RESOLUCION No.

POR MEDIO DEL CUAL SE OTORGA UN PERMISO DE VERTIMIENTOS Y SE ADOPTAN
OTRAS DISPOSICIONES

Que a través del Informe técnico N°IT-03560-2026 del 17 de junio de 2026, se evaluó la solicitud presentada y se realizó visita al lugar de interés, el día 29 de mayo de 2026, generándose las siguientes observaciones y conclusiones, las cuales son parte integral del presente acto, en el cual, se estableció lo siguiente:

Imagen 1. Detalles de estructura de descarga
Fuente: Información Usuario

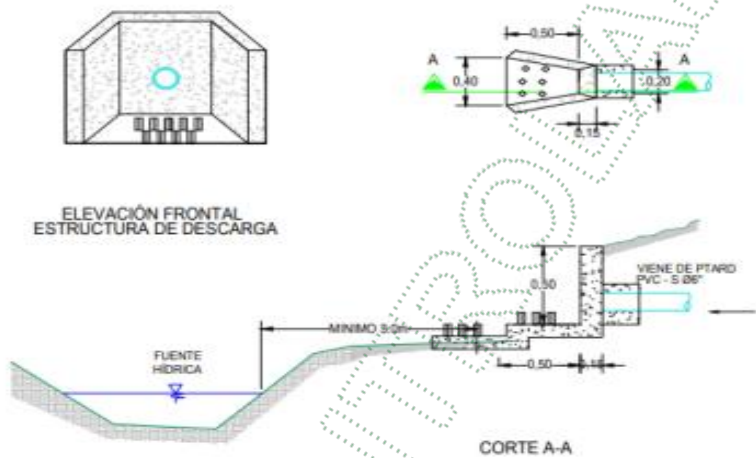
Estudios técnicos y diseños de la estructura de descarga de los vertimientos, que sustenten su localización y características, de forma que se minimice la

extensión de la zona de mezcla. Se propone un tramo de tubería de 3" de diámetro con pendiente de 2 % hasta la estructura de descarga la cual se encuentra retrasada 3 metros de la margen de la quebrada, en forma de aleta en concreto y en posición de 45° con respecto a la línea de flujo, con estructura de disipación hasta la fuente de solado con piedras adosadas, ello con el objetivo de que no socave la quebrada y que pueda contribuir a una descarga de flujo laminar sobre la misma, que minimice la extensión de la zona de Mezcla.
Nota: Se recomienda que la estructura de disipación se prolongue hasta la fuente receptora

Obra N°:			1	Tipo de la Obra:		Estructura de Descarga		
Nombre de la Fuente:			Quebrada Chirimoyo			Duración de la Obra:	Permanente	
Coordenadas						Altura(m):	0.5	
LONGITUD (W) - X			LATITUD (N) Y		Z	Ancho(m):	0.4	
-75	24	30.27	6	1	1.82	2160	Longitud(m):	0,5
							Diámetro (m)	0,076
							Pendiente longitudinal (%)	2
							Profundidad de Socavación(m):	0,068
